関原発第56号
2022年5月9日

高浜発電所原子炉施設保安規定変更認可申請書の補正について

高浜発電所原子炉施設保安規定変更認可申請書の補正内容

別添 高浜発電所原子炉施設保安規定変更前後比較表

図 1 2 1 原子力防災組織図

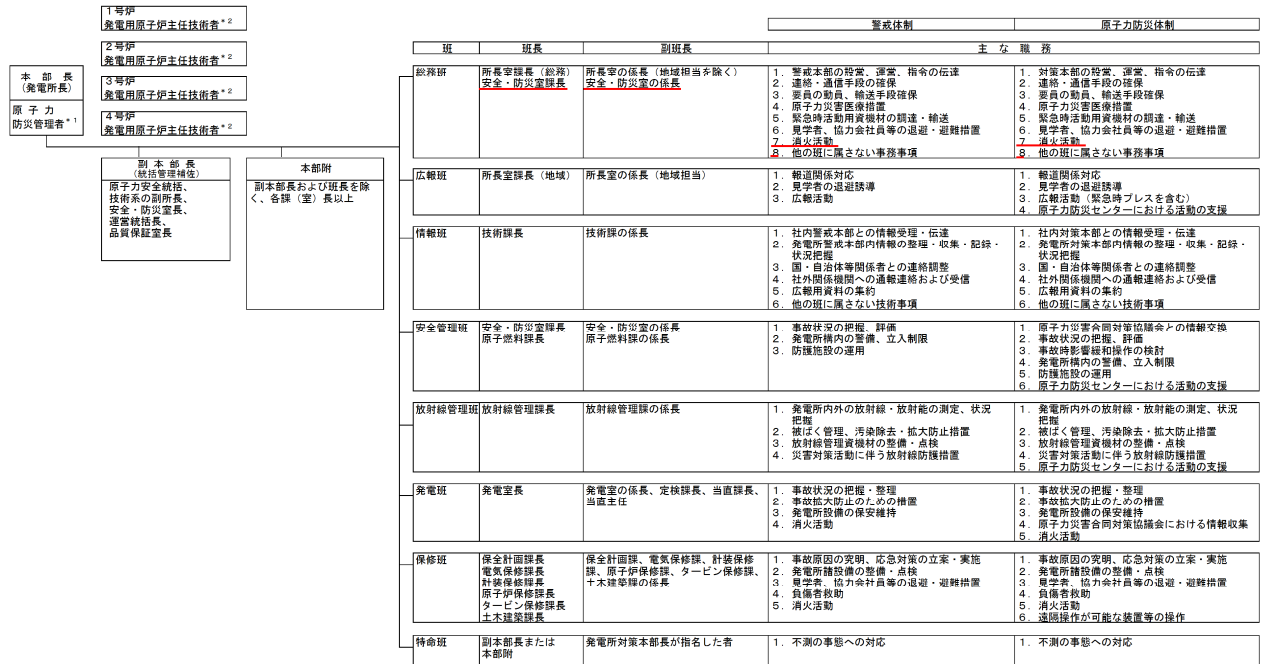
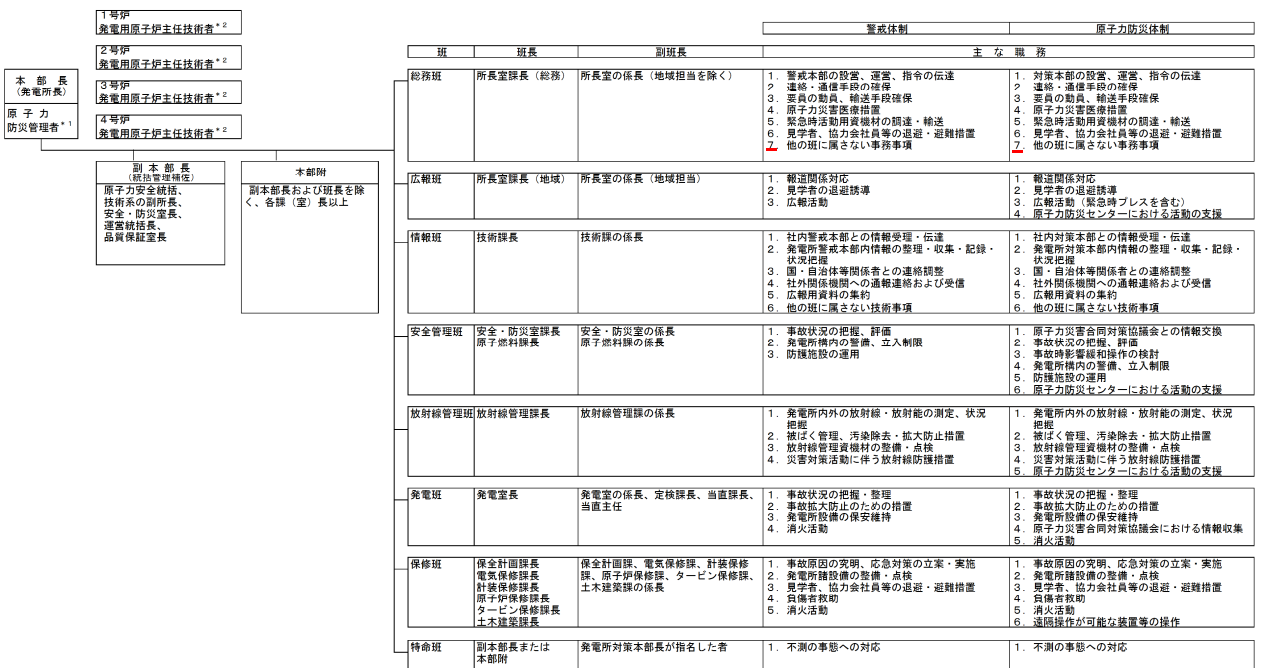
理由 職務分担見直しに伴う変更
